No.	指摘日	資料番号	図書名称	頁	コメント内容	回答内容	資料等への 反映箇所	回答 状況	備考
1	3月15日	—	変更認可申請書	—	今回の変更認可申請の元となっている申請書が分かるように整理すること。	変更認可申請書に「本設計及び工事計画変更認可申請書は、「女川原子力発電所第2号機 設計及び工事計画認可申請書本文及び添付書類」(令和3年12月23日付け原規規発第2112231号にて認可)についての変更認可申請である。」の記載を追記しました。	「設計及び工事計画変更認可申請書_申請範囲及び目録」(O2-変2-工-F-01-0001 改0) (p.3)	4月5日 回答済	
2	3月15日	O2-変2-他-F-24-0001 改0	女川原子力発電所第2号機設計及び工事計画認可申請の概要	p.4	「○」と「ー」の定義を整理すること。 また、残留熱除去系主要弁の弁体修理工事において「VI-1-1-1 発電用原子炉の設置の許可との整合性に関する説明書」を「ー」としている理由について回答すること。	「○」の定義を記載しました。 また、残留熱除去系主要弁の弁体修理工事において「VI-1-1-1 発電用原子炉の設置の許可との整合性に関する説明書」を「ー」としている理由は、同仕様の弁体への取替えであり、今回の申請に伴う基本設計方針の変更はないことから、発電用原子炉の設置の許可との整合性に変更は生じないため不要としています。	「女川原子力発電所第2号機 設計及び工事計画認可申請の概要」(O2-変2-他-F-24-0001 改1) (p.4)	4月5日 回答済	
3	3月15日	O2-変2-他-F-24-0001 改0	女川原子力発電所第2号機設計及び工事計画認可申請の概要	p.6~9	設計変更ではない場合は、その旨が分かるように記載し、新規制基準設工認の認可時点での状況が分かるように整理すること。	変更概要について、変更理由の記載を見直し、新規制基準設工認の認可時点での状況が分かるように記載しました。	「女川原子力発電所第2号機 設計及び工事計画認可申請の概要」(O2-変2-他-F-24-0001 改1) (p.3,6~10)	4月5日 回答済

設計及び工事の計画変更認可申請書の構成見直しに係る
原因と是正処置について

設計及び工事の計画の変更認可申請書の再構成について

逆止弁付ファンネルの弁本体に係る要目表等の記載経緯

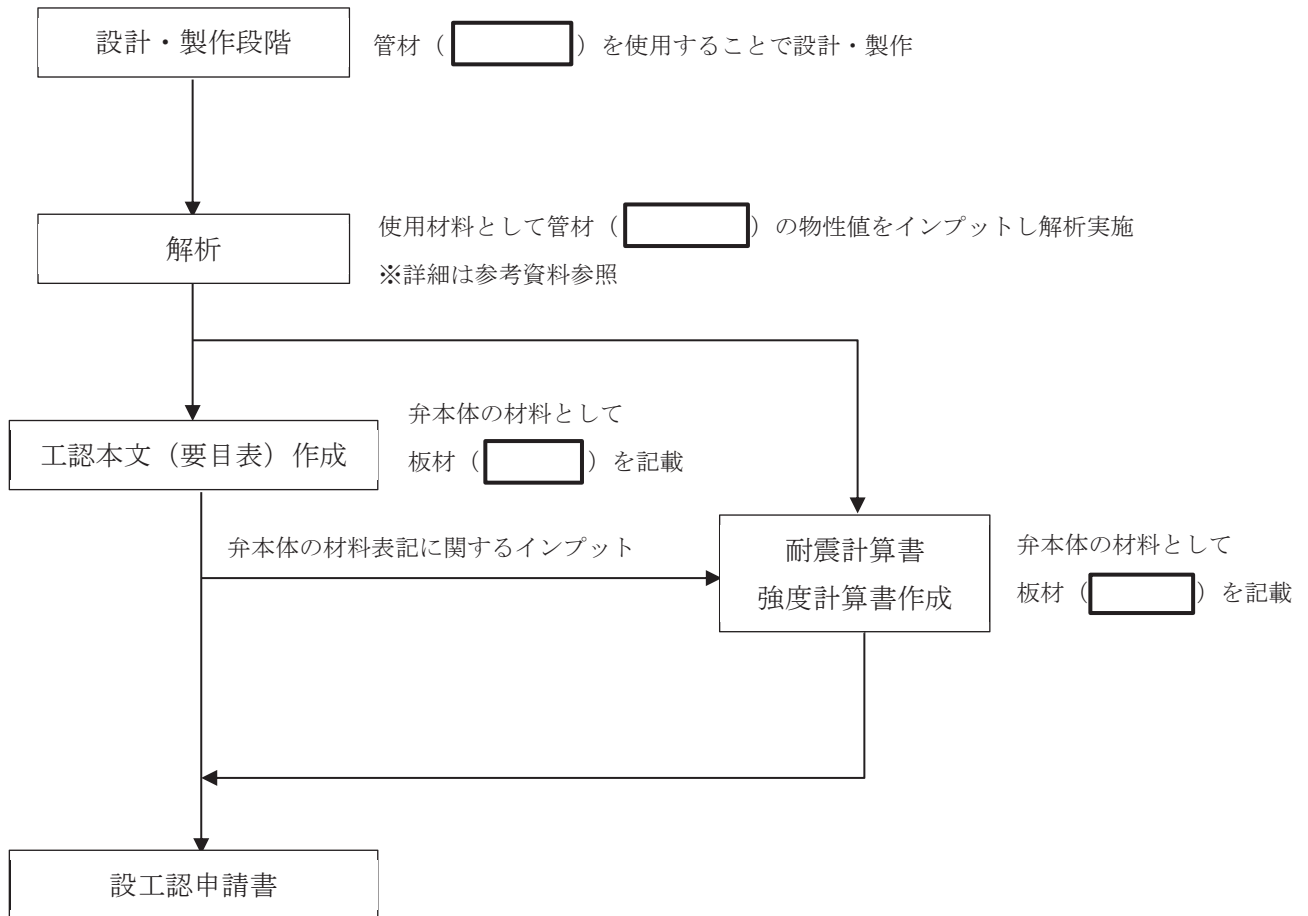
No.	指摘日	6月27日ヒアリング資料No.	図書名称	頁	コメント内容	回答内容	資料等への反映箇所	回答状況	備考
107	6月19日	資料9	外郭浸水防護設備(逆止弁付ファンネル)の要目表記載変更について	-	逆止弁付ファンネルについて、今回板材から管材に変更しているが、設計への入力条件は板材、管材いずれであったのか、バックデータを含めて整理し、説明すること。 入力条件に誤りがあった場合は解析関係書類のデータ誤りの該当有無について整理すること。	耐震・強度計算における弁本体の材料に係るインプットデータとして、管材の物性値をインプットとして計算を実施しており、計算のインプットデータに誤りはなく、適切に計算がされていることから、解析誤りには該当しないことを確認いたしました。 なお、逆止弁付ファンネルの弁本体については、令和3年12月23日付け原規規発第2112231号における設計及び工事の計画において、弁本体の材料として管材を使用するものとして、設備図書(構造図)の作成及び逆止弁付ファンネルを製作しております。 しかしながら、要目表に弁本体の材料を記載する際に、弁本体は配管として管材をそのまま使用するものではなく、加工して使用すること、及び弁本体の寸法を管材としての規格寸法ではなく加工後の寸法として要目表に記載することから、材料物性値や機械的強度に差異のない板材として表記することとしておりましたが、改めて逆止弁付ファンネル弁本体の設備図書(構造図)及びミルシートを確認したところ、弁本体の材料はいずれも管材の表記であることを確認し、要目表との整合性の観点から、要目表に記載する弁本体の材料については板材ではなく、管材とすることとし変更認可申請を実施いたしました。 上記経緯に係るフロー図及びバックデータについて別紙5に示します。	①資料2「女川2号設工認 指摘事項に対する回答整理表」(O2-変2-他-F-24-0003 改6)(p.51～83) ②資料9「外郭浸水防護設備(逆止弁付ファンネル)の要目表記載変更について」(O2-補-E-01-0100-6-5 改5)(p.48)	今回回答

フローに示した通り、解析においては管材（）の物性値をインプットしており、解析誤りには該当しないことを確認している。

※：エビデンスとの紐づけ資料に記載されている計算式や物性値等については、丸数字によりエビデンス集と紐づけを行っている。「逆止弁付ファンネル（第2号機）の耐震性についての計算書」を例に挙げると、許容引張応力Sは③-2として、弁本体の使用材料である管材（）と弁本体の使用材料である板材（）の物性値が紐づけられており、弁本体としては管材（）の物性値をインプットしていることが確認できる。
